Vragen n.a.v. het geluidsonderzoek

De omwonenden van de Incheonweg hebben op 10 februari opmerkingen en vragen gesteld, naar aanleiding van het akoestisch onderzoek (F 21931-3-RA-001, 21 januari 2021). Daar hebben de gemeente, Liander en TenneT op geantwoord. Op 19 februari is door Liander en TenneT toegezegd om een vierde wand te plaatsen rond de transformatoren en de spoelen. Er is al sprake van veel geluid in de omgeving (snelweg, bedrijventerrein en Schiphol). Daarom willen de netbeheerders de omwonenden tegemoet komen. Peutz heeft het onderzoek naar het effect van een vierde wand om transformatoren en de spoelen afgerond en dat is bijgevoegd. Op 24 februari heeft de werkgroep nog aanvullende vragen gesteld.

Antwoorden op de opmerkingen/vragen van de werkgroep n.a.v. het geluidsrapport d.d 10 februari 2021

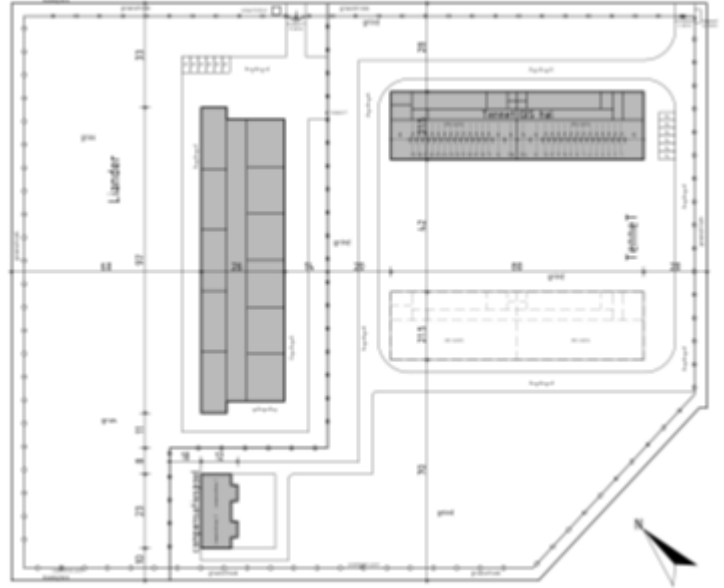
6. VNG-richtlijn Bedrijven en Milieuzonering: Al in 2017 heeft het bestuur van de VNG aangegeven dat de huidige publicatie 'Bedrijven en milieuzonering' niet meer wordt onderhouden en geactualiseerd in afwachting van de Omgevingswet: Welke criteria zijn er gebruikt?

Zolang de Omgevingswet niet van kracht is, wordt de VNG-richtlijn 'Bedrijven en milieuzonering' gehanteerd. Dit is voor het geluidsonderzoek voor de stationslocatie aan de Incheonweg derhalve ook gedaan.

[Pagina 14 Peutz:](#)

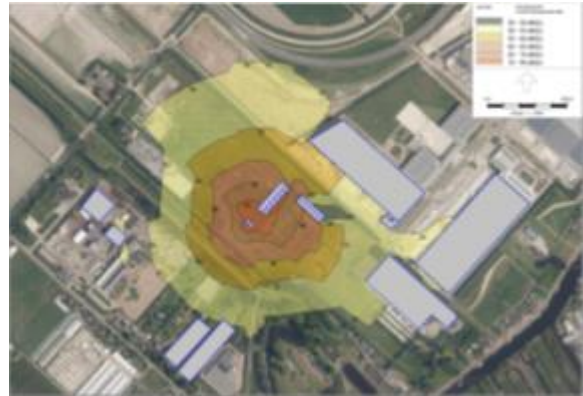
20. Waarom worden alle geluiden boven de 70 dB(A) niet in dezelfde 5 dB(A) stappen weergegeven?

21. Beide plaatjes op pagina 14 zijn identiek, is dat correct?

Uit de figuren 4.1 en 4.2 in het rapport blijkt dat geluidniveaus hoger dan 70 dB(A) etmaalwaarde (de donkerrood gekleurde delen) alleen op het terrein van het transformatorstation voorkomen. Dit is voor het geluid in de (woon)omgeving niet interessant.

Overigens: de etmaalwaarde is in dit geval 10 dB hoger dan het daadwerkelijke geluidniveau dat ter plaatse optreedt (dit komt omdat de nachtperiode maatgevend is voor de etmaalwaarde en de nachtperiode 10 dB strenger wordt beoordeeld dan de dag periode). Ter plaatse van de 70 dB(A) etmaalwaardecontour bedraagt het daadwerkelijke geluidniveau derhalve 60 dB(A).

Nee, de plaatjes verschillen een heel klein beetje van elkaar. In figuur 4.1 draait de meest zuidelijke trafo op nullast, in figuur 4.2 draait de meest noordelijke trafo op nullast. We zien dat in de directe omgeving van de meest noordelijke trafo de geluidcontouren van elkaar verschillen in de beide plaatjes.

Op grotere afstand verschillen de contouren inderdaad heel weinig van elkaar. Dit komt omdat de compensatiespoelen maatgevend zijn voor de geluidemissie naar de omgeving (het geluidvermogen van de compensatiespoelen is aanzienlijk hoger dan dat van de transformatoren).

De bedrijfssituatie van de compensatiespoelen is in beide plaatjes gelijk (beide compensatiespoelen op vollast in bedrijf).
